Ao Município de Planalto - Estado do Paraná

Pregão Eletrônico nº 020/2026

RECURSO ADMINISTRATIVO

MUNICÍPIO DE PLANALTO ATA DE RESPOSTA À INTERPOSIÇÃO DE RECURSO PREGÃO ELETRÔNICO Nº 020/2026

Figura 1 - Manual técnico aprestado sob o documento LD-8P-60-4000-170SV.pdf

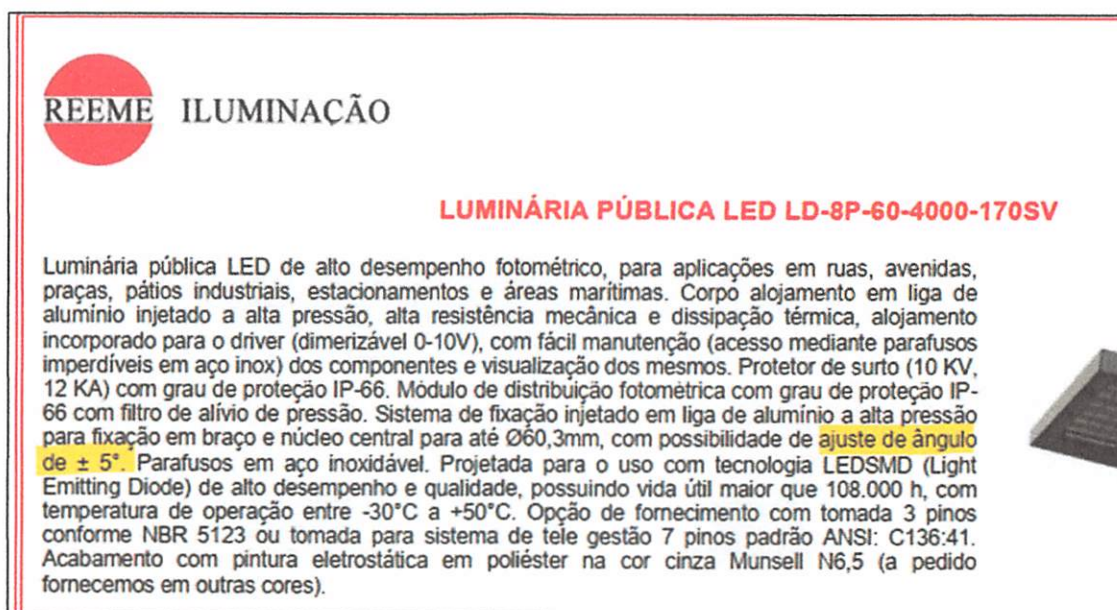
A documentação técnica analisada demonstra, contudo, que a luminária ofertada pela recorrida possui ajuste angular nativo de apenas $\pm 5^{\circ}$, tanto para o modelo de 60W quanto para o modelo de 180W. O manual de instalação, por sua vez, confirma que os únicos posicionamentos possíveis são 0° , $+5^{\circ}$ e -5° , inexistindo comprovação de ajuste nativo em $\pm 20^{\circ}$.

Na tentativa de contornar a desconformidade, a recorrida apresentou adaptador/angulador avulso. Tal solução, entretanto, não pode ser admitida, pois altera a concepção construtiva exigida pelo Edital. O Termo de Referência não exigiu um sistema qualquer que, ao final, alcançasse a inclinação pretendida por meio de peças intermediárias, mas sim uma luminária com suporte próprio e integrado, capaz de realizar o ajuste angular mínimo previsto, mantendo sua condição de peça única e íntegra.

Figura 3 - Relatório de ensaio do angulador sob o documento LUM 0292sa_58245_0314-21_OCP TECH_Angulador de luminárias_Portaria Inmetro n°20.pdf

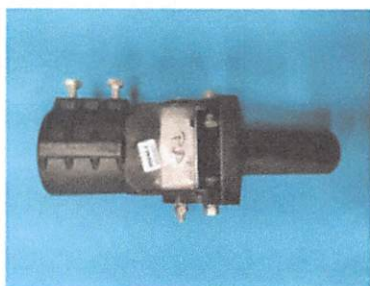
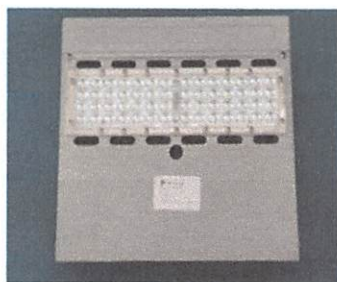
Os relatórios apresentados para o angulador indicam ensaios realizados com luminária diversa, identificada como modelo **CTLDL-JP00-0060/50**, e não com as luminárias efetivamente ofertadas no certame. Isso impede o aproveitamento dos testes para comprovar a segurança mecânica do conjunto ora proposto.

A razão é simples: a inclusão de um adaptador intermediário altera pontos de fixação, alavancas de esforço, distribuição de carga, resistência ao vento, comportamento

vibracional e esforços incidentes sobre parafusos e conexões. Ensaios como resistência à vibração, torque dos parafusos, resistência à força do vento e resistência mecânica não são abstratos; eles dependem da geometria e da montagem completa do equipamento.

Figura 6 - Luminária de 200W LD 8P-200-4000-170SV, apresentada para validar os ensaios de segurança sob o documento REEME - Luminária Pública LD 8P-200-4000-170-SV - 25074838 LEF.pdf.

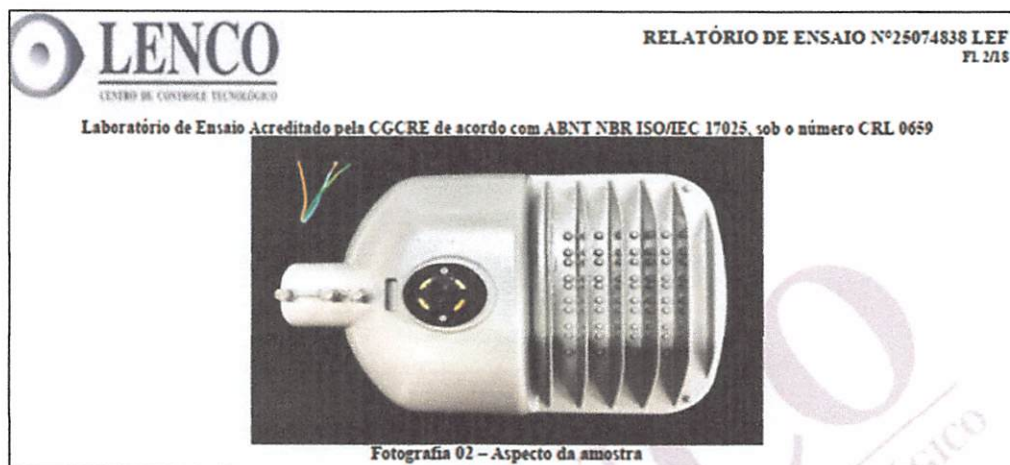
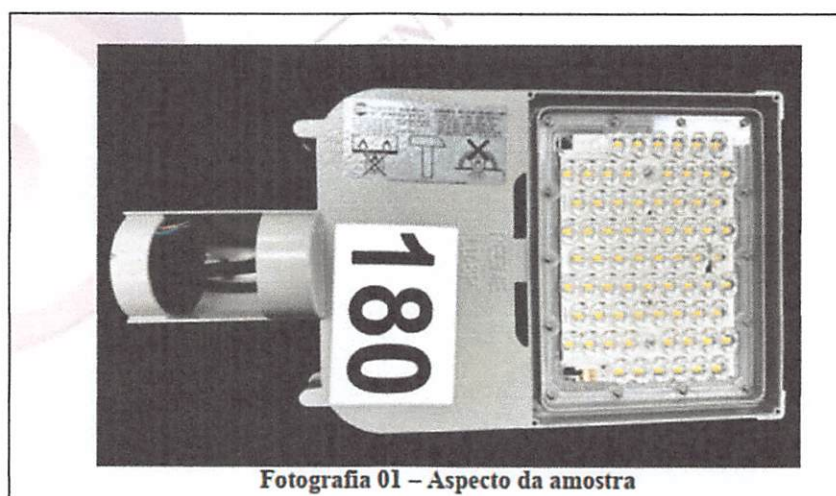
Outro vício relevante está na tentativa de validar a luminária efetivamente ofertada para a classe C1, de **180W**, por meio de ensaios de segurança realizados em luminária diversa, de **200W**.

Os ensaios de segurança exigidos pela Portaria INMETRO nº 62/2022 foram realizados exclusivamente sobre a luminária modelo **LD 8P-200-4000-170SV**, potência 200W, enquanto o equipamento efetivamente ofertado para o certame é o modelo **LD 8P-180-4000-170SV**, potência 180W. A própria documentação demonstra que não se trata de equipamentos idênticos, mas de luminárias com diferenças construtivas perceptíveis em corpo, dissipador, geometria e configuração mecânica.

Essas diferenças não são irrelevantes. Área vélica, dissipação térmica, resistência ao vento, comportamento em vibração, esforços sobre parafusos e conexões, estabilidade térmica do driver e manutenção do fluxo luminoso ao longo da vida útil dependem diretamente da construção física do equipamento. Portanto, não se pode presumir que um ensaio realizado em luminária de 200W com corpo diverso valide automaticamente a luminária de 180W.
